SATZUNGEN
der Gemeinde Hartheim am Rhein
(Landkreis Breisgau-Hochschwarzwald)
über

- a) die 1. Änderung des Bebauungsplanes "Am Seltenbach", OT Bremgarten**
b) die 1. Änderung der örtlichen Bauvorschriften zum Bebauungsplan "Am Seltenbach", OT Bremgarten

BEGRÜNDUNG ZUR 1. ÄNDERUNG DES BEBAUUNGSPLANES "AM SELTENBACH" DER GEMEINDE HARTHEIM AM RHEIN, OT BREMGARTEN, LANDKREIS BREISGAU-HOCHSCHWARZWALD

Gemeinde Hartheim am Rhein /
OT Bremgarten
1. Änd. des BPL "Am Sellenbach"
Deckblatt zu den Nutzungsschablonen ① bis ③
vom 14.06.2016
ausgefertigt: 16.06.2016
in Kraft getreten am: 23.06.2016

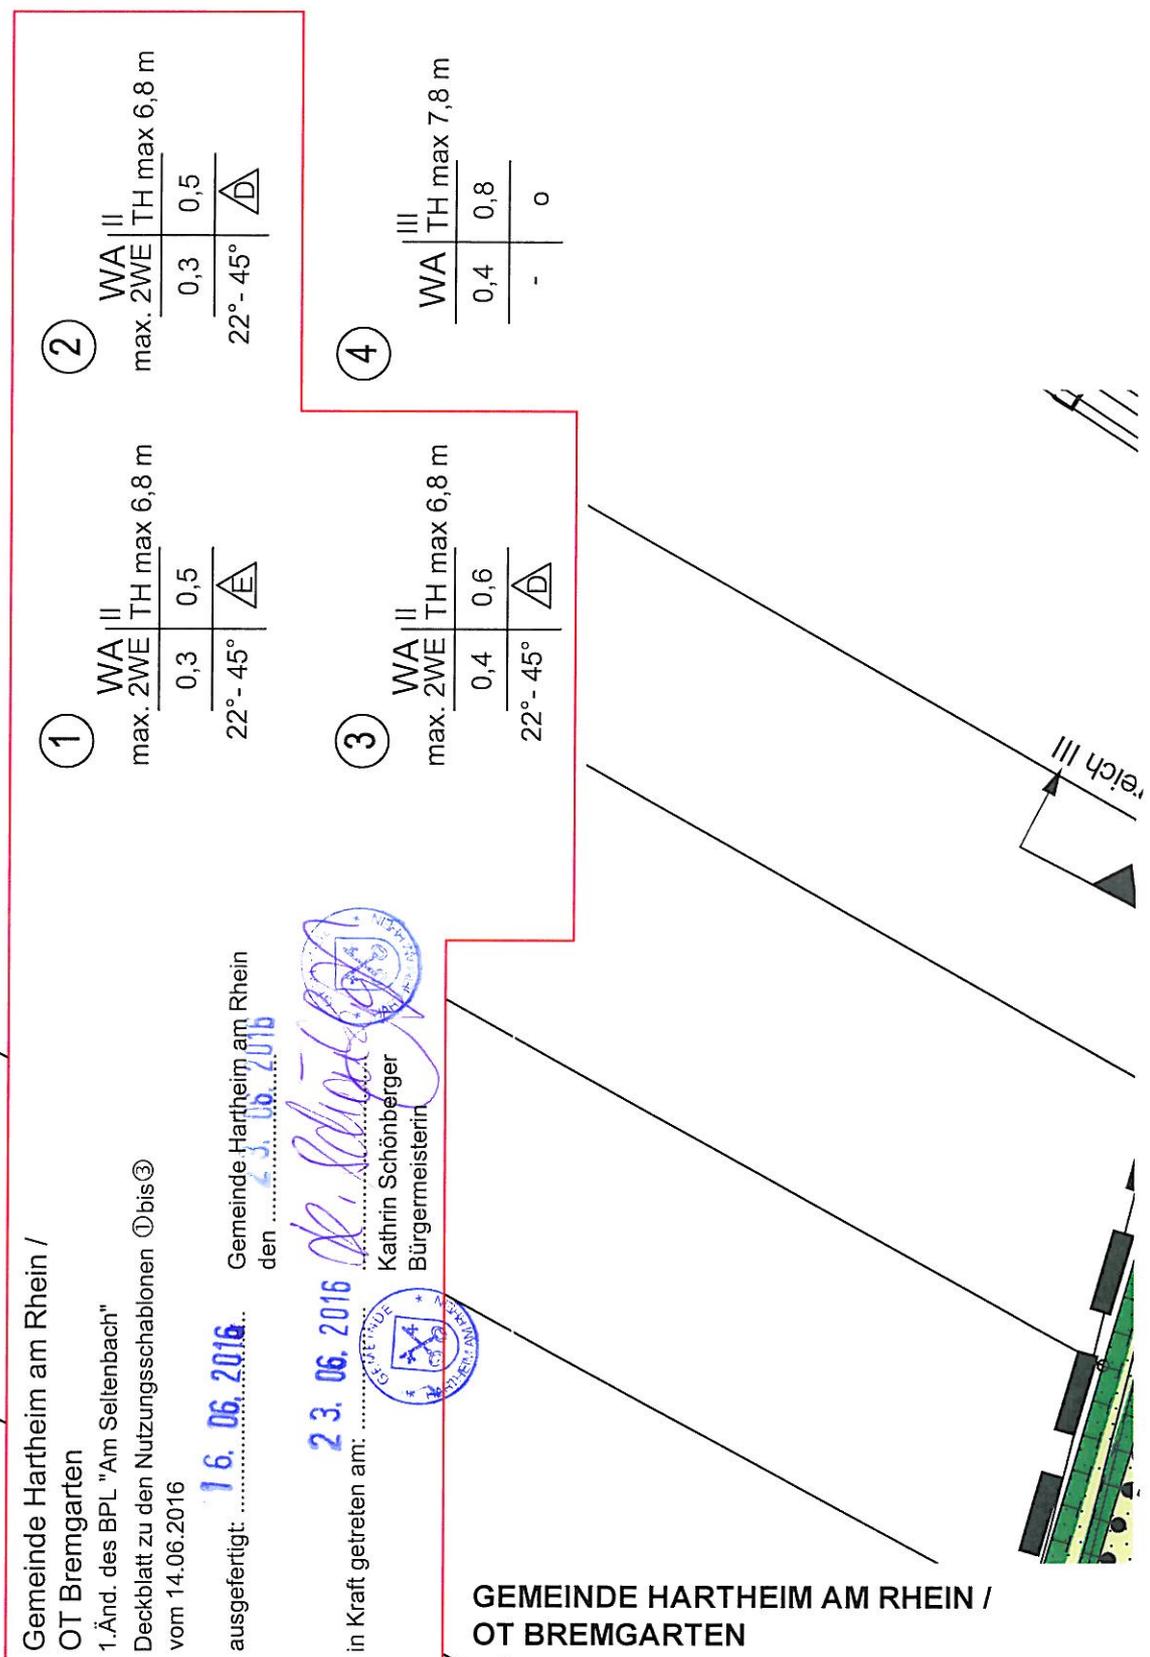
5.1 Änderung der Bauweise von Doppelhäusern zu Einzelhäusern und Verzicht auf seitliche Flächen für Garagen im Bereich der bisherigen östlichen 4 Doppelhausgrundstücke mit der Nutzungsschablone Nr. ③

Die hier bisher ausgewiesenen 4 kleineren Doppelhausgrundstücke werden zu zwei Einzelhausgrundstücken zusammengefasst und in die südlich angrenzende Nutzungsausweisung eingegliedert, so dass dort die Nutzungsschablone Nr. ③ entfällt. Gleichzeitig entfällt mit der Umstellung der Bauweise die Notwendig-

5.2 Anhebung der Traufhöhe im Einzel- und Doppelhausbereich

Die Absenkung der Mindestdachneigung im Einzel- und Doppelhausbereich von 30° auf 22° folgt den unter vorstehender Ziffer 5.2 beschriebenen Überlegungen.

WA II	max. 2WE	TH max 6,8 m
0,3	0,5	△
22° - 45°

WA II	max. 2WE	TH max 6,8 m
0,3	0,5	△
22° - 45°

WA II	max. 2WE	TH max 6,8 m
0,4	0,6	△
22° - 45°

WA III	TH max 7,8 m
0,4	0,8
-	o

Deckblatt zu den Nutzungs-
schablonen ① bis ③

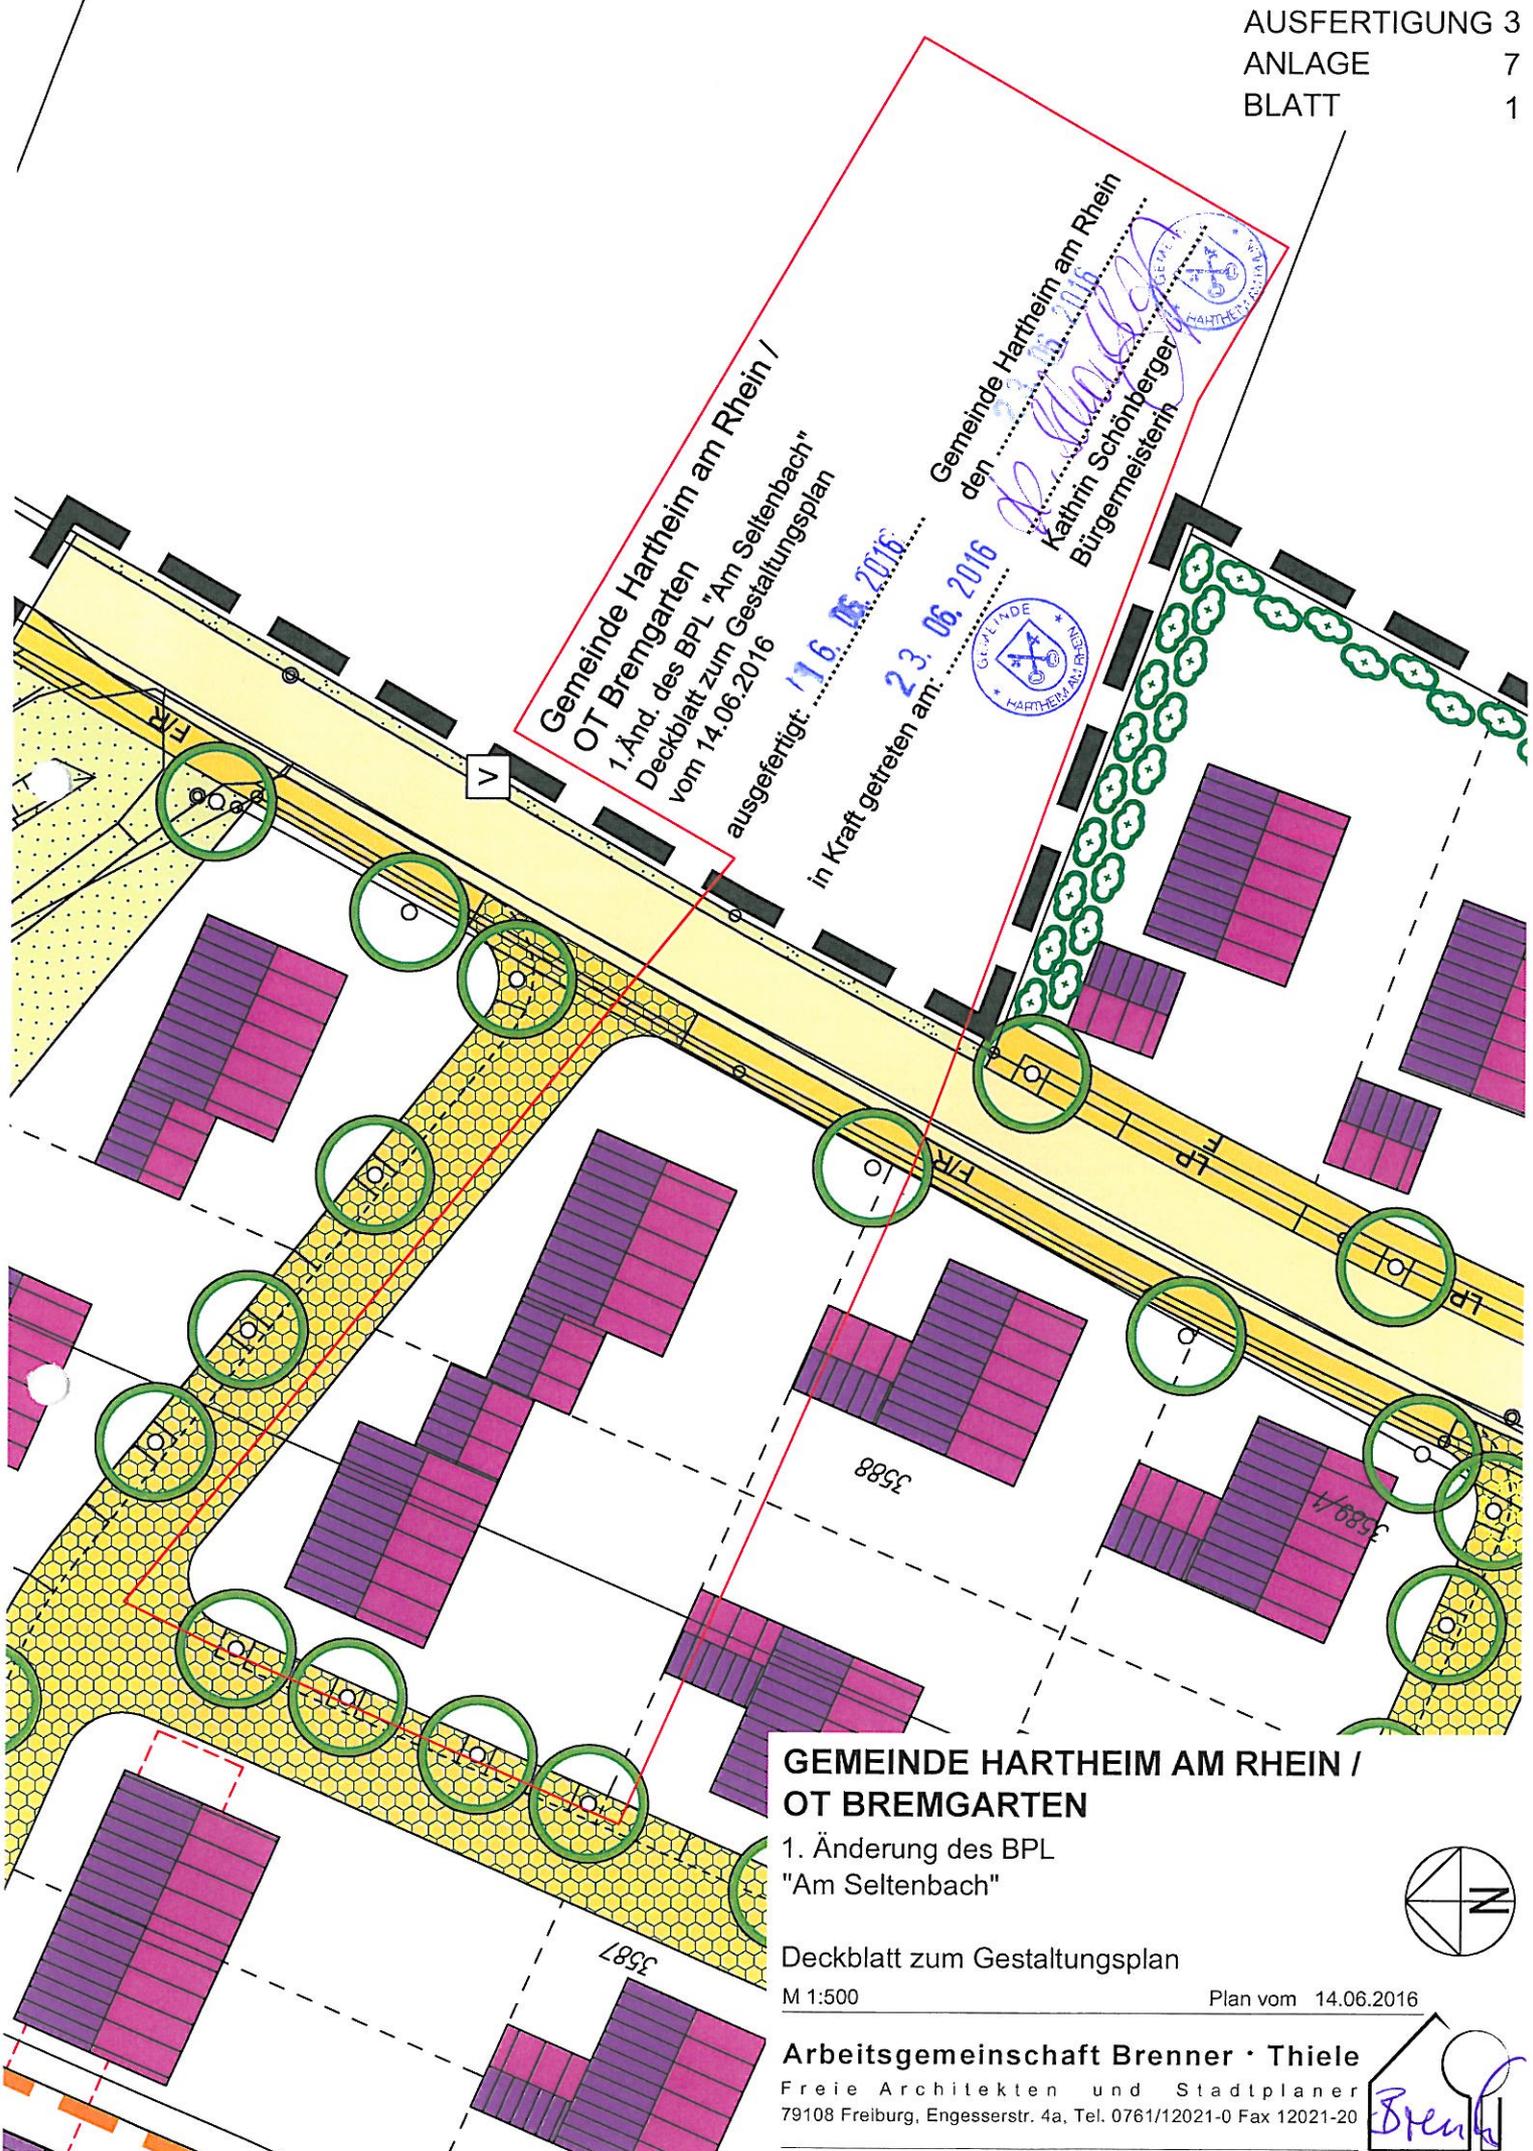
- a) die Planzeichnung zum Zeichnerischen Teil des Bebauungsplanes durch ein Deckblatt,
- b) die Nutzungsschablonen ① bis ③ zum Zeichnerischen Teil des Bebauungsplanes durch ein Deckblatt,
- c) die Bauvorschriften in den Ziffern 1.3.2, 1.11 und 2.1.1 entsprechend dem beigefügten Textteil „1. Änderung der Bauvorschriften des Bebauungsplanes „Am Seltenbach“ der Gemeinde Hartheim am Rhein, Landkreis Breisgau-Hochschwarzwald“.
- d) der dem Bebauungsplan beigefügte Gestaltungsplan durch ein Deckblatt
